Mission régionale d'autorité environnementale
BOURGOGNE - FRANCHE - COMTÉ

**Avis de la Mission Régionale d'Autorité environnementale
de Bourgogne-Franche-Comté
sur le projet de centrale photovoltaïque
sur la commune de Carisey (89)**

N °BFC-2024-4370

Figure 3 : Évolution des différents scénarios d'implantation (critère agricole)

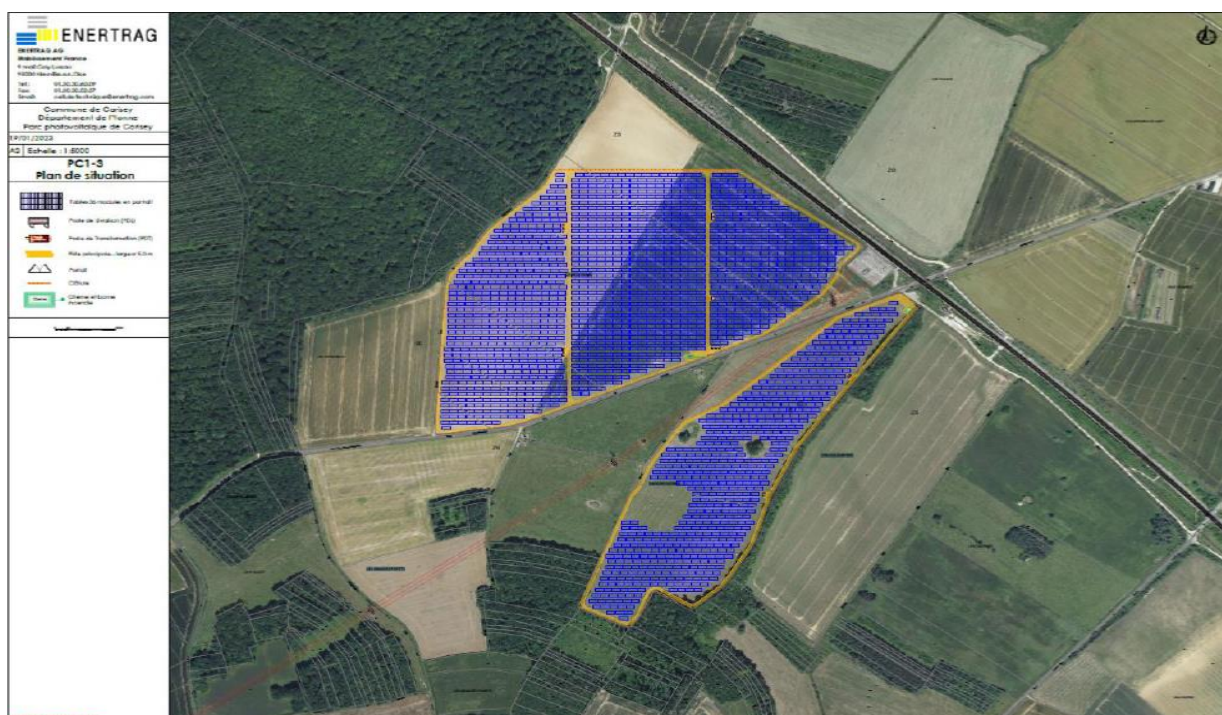
Selon le dossier, la variante 3, correspondant au projet final, permet d'éviter la ligne HTA, la totalité des zones humides (7 900 m²), la mare (142 ou 152 m² selon les chapitres du dossier), les boisements et un territoire de chasse pour l'avifaune et les chiroptères d'une surface de 11 ha (cf. figure 3). Toutefois, bien que la variante finale évite les zones à enjeux écologiques forts, une surface de 9 ha (environ un quart de la surface d'implantation finale du projet) est localisée sur des terres agricoles de classe 3. Le dossier ne montre pas Or, la Chambre d'agriculture de l'Yonne tolère l'implantation de parcs photovoltaïques au sol sur des terres agricoles à condition qu'elles soient de « faible potentiel », à savoir un parcellaire à dominante surfacique de sols classés en catégorie 4 du référentiel TYPESOL.

- de préciser les raisons ayant conduit à l'abandon des sites alternatifs objets de la prospection à l'échelle intercommunale ;
- de compléter l'étude par la recherche d'autres solutions, de façon à justifier le choix d'une solution de moindre impact environnemental, comme le prévoient les textes (solutions de substitution raisonnables) ;
- de justifier le caractère agrivoltaïque du projet.

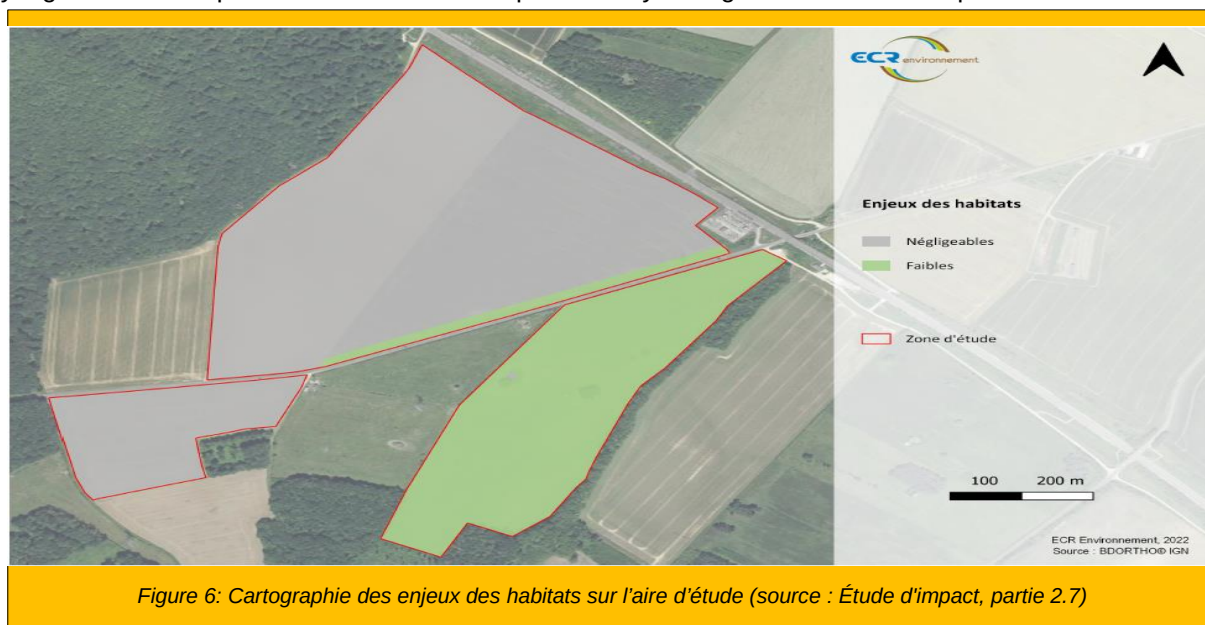
Cinq habitats naturels et semi-naturels (cf. figure 5) ont été répertoriés dans l'aire d'étude, notamment des habitats agricoles, horticoles et domestiques régulièrement ou récemment cultivés (69 % de la Zip), correspondant aux deux cultures céréalières qui se trouvent au nord et à l'ouest de la zone d'étude. Des prairies, actuellement pâturées (troupeau bovin) et occupant 28 % de la Zip, sont localisées à l'est de la zone d'étude. La Zip comprend également une bande enherbée non cultivée en limite sud-est de l'emprise nord, des alignements d'arbres et des arbres isolés (chênes pédonculés) au sein de la prairie.

Les prospections de terrain ont également permis d'identifier au sein de la prairie une mare qui était à sec en été et contenait très peu d'eau en automne. La zone humide de 0,79 ha répertoriée au sein de la zone d'étude n'a pas été traitée dans la description des habitats. Cependant, une mesure d'évitement est envisagée sur la totalité des zones humides avec la mise en place d'un balisage pendant la phase chantier et l'absence de pose de panneaux sur cette zone.

Le dossier conclut à un enjeu faible pour trois des cinq habitats identifiés (pâturages permanents mésotrope et prairies de post-pâturage, végétations herbacées anthropiques et alignements d'arbres), les deux autres habitats ne présentant pas, selon le dossier, un enjeu écologique particulier (la mare et les parcelles cultivées). Certains enjeux concernant les habitats, notamment la mare, les alignements d'arbres et les pâturages ont été sous-estimés car utilisés par l'avifaune, les chiroptères et l'herpétofaune et représentent un enjeu fort.

- de reprendre l'étude en intégrant la zone humide aux habitats présents sur la Zip et de reconsidérer l'analyse des enjeux et impacts au même titre que les autres habitats ;
- de compléter l'étude écologique pour disposer d'une analyse des fonctionnalités des habitats par rapport aux espèces identifiées ;
- de reprendre l'analyse des atteintes sur les espèces patrimoniales et la caractérisation du risque de destruction d'habitats et de renforcer les mesures d'évitement et de réduction en conséquence ;
- de préciser les mesures mises en place pour les alignements d'arbres et la mare ;
- de présenter une analyse des impacts du projet sur la perte de territoire de chasse et de reproduction des oiseaux, des chiroptères et des amphibiens et de définir des mesures adaptées au regard des impacts potentiels du projet sur leur espace vital.
